## SB 10

### SERVICE BULLETIN No. 10 Tous distributeurs et propriétaires

## Remplacement du capteur de pression d'huile

**Applicable aux aéronefs Sinus/Virus/Virus SW.**

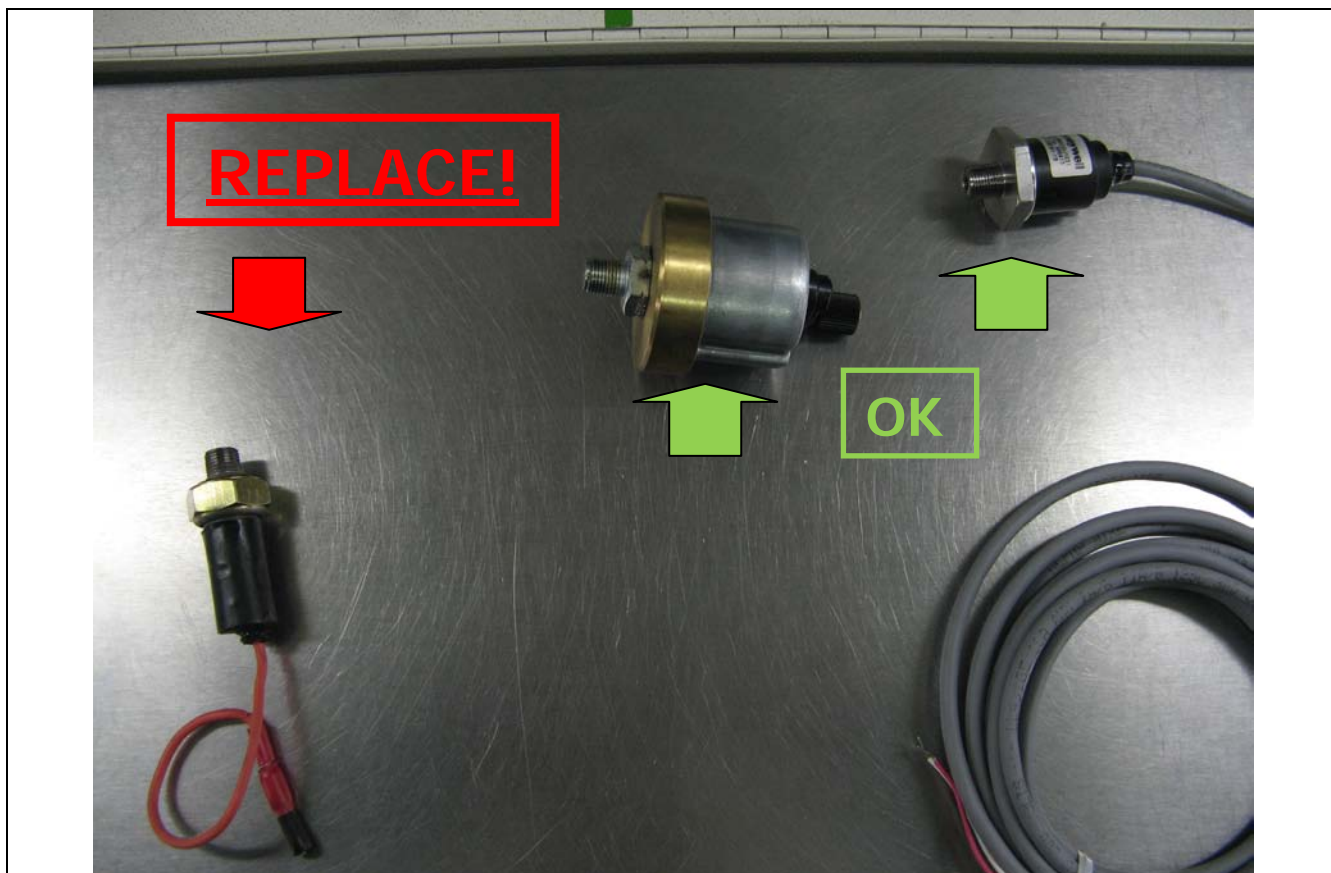
Un cas de fuite d'huile au travers du capteur de pression a été signalé sur un Virus 912. Des investigations plus précises ont montré qu'un certain type de capteur de pression d'huile (digital – pressure switch) n'était pas fiable sur la durée de vie donnée par son constructeur. Il est en effet possible qu'il fuie par la tête du capteur, avec pour conséquence une baisse du niveau d'huile et donc de la pression d'huile dans le moteur. Une panne moteur à n'importe quel moment du vol pouvant résulter de cette fuite, il a été décidé de remplacer le capteur de pression par le capteur suivant :

Le temps nécessaire au remplacement du capteur est de l'ordre d'une heure. L'outillage courant est suffisant, ainsi qu'un tierap. En premier lieu, il convient de vérifier que votre appareil est équipé du capteur potentiellement défectueux. Il est possible qu'il ait déjà été remplacé par un capteur d'un autre type au cours d'une des visites d'inspection. Se référer à la photographie ci-dessous pour identifier le capteur.

**Rotax Pressure Sensor Assy. Référence : 956357 (15 Nm / 135 in.lb. torque)**

Une fois le capteur identifié, repérer le câblage et déconnecter le faisceau. Dévisser le capteur et le remplacer par le nouveau. Reconnecter le faisceau du nouveau capteur en s'assurant que les connecteurs sont protégés et isolés. Couper le tierap existant pour libérer le câblage du capteur défectueux, puis apposer un tierap pour maintenir le câble du nouveau capteur. Vérifier l'ensemble.
